Avis
sur le projet de rénovation de la centrale hydroélectrique du
moulin des Passes à VIANE (81)

N°Saisine : 2023-012040

N°MRAe : 2023APO108

Avis émis le 24 août 2023

Figure 3 : localisation obstacles à l'écoulement sur le Gijou (points rouges) (source :étude d'impact)

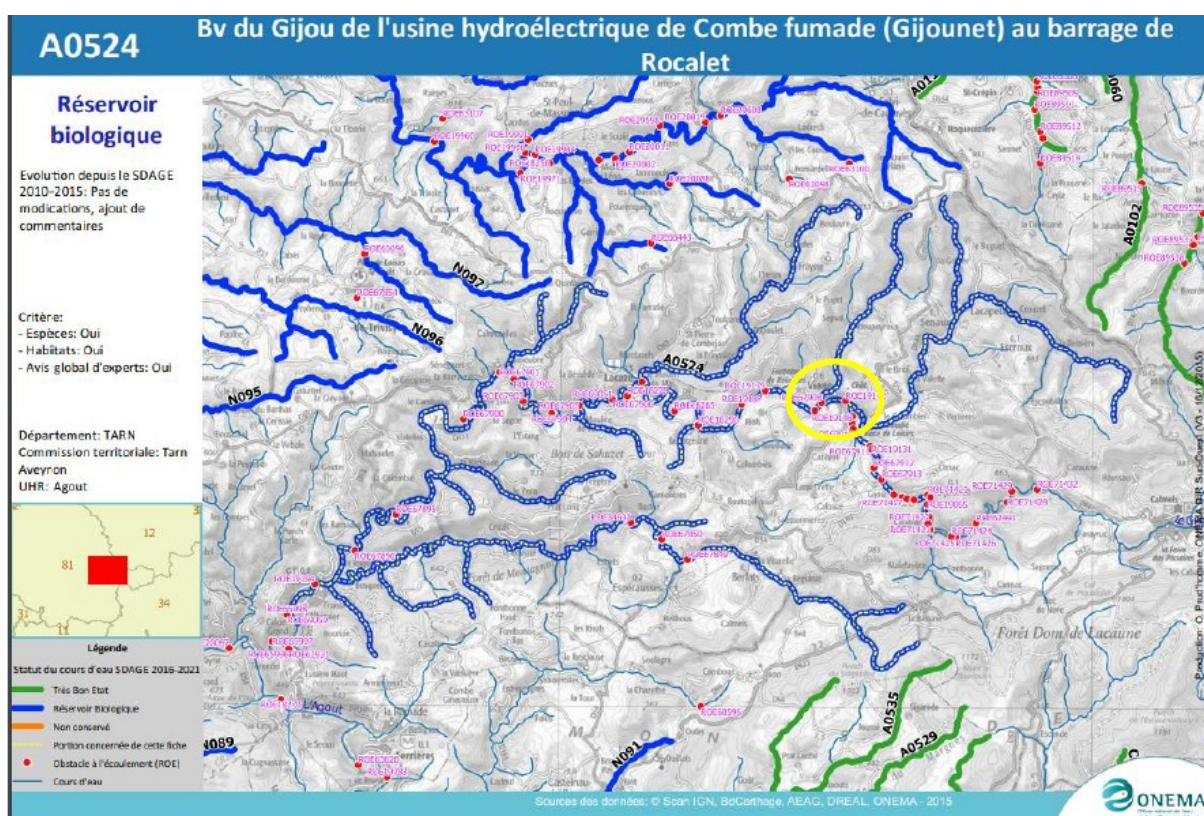
Une analyse des effets cumulés avec d'autres projets et installations existantes est incluse dans l'étude d'impact (partie 5 à partir de la page 186). Aucun autre projet n'est identifié à proximité du site d'implantation. Le dossier conclut à une absence d'impact cumulé avec le projet présenté. Pourtant, le Gijou est marqué par la présence d'autres usines hydroélectriques et de nombreux obstacles à la continuité et identifiés dans l'étude d'impact dans une autre partie (cf. figure 3 ci-dessous). Des altérations de la continuité élevées ont été identifiées dans le SDAGE⁵ du bassin Adour-Garonne pour la période 2022-2027.

La MRAe considère que l'analyse des effets cumulés doit prendre en compte la présence de ces ouvrages hydrauliques (centrales hydroélectriques, moulins, seuils...) sur le même cours d'eau d'implantation. L'analyse n'a pas été menée de manière complète et doit être reprise en intégrant les impacts cumulés concernant la continuité écologique, les régimes hydrauliques, les chasses de dégrèvement, les destructions d'habitats piscicoles dues aux réductions de débits et les impacts sur le risque inondation.

La MRAe recommande d'intégrer dans l'analyse des impacts cumulés les ouvrages hydrauliques obstacles à l'écoulement présents sur le Gijou. Elle recommande que l'étude des incidences cumulées sur la continuité écologique, la destruction d'habitats piscicoles, les régimes hydrauliques, les chasses de dégrèvement et l'aggravation du risque inondation soit jointe au dossier.
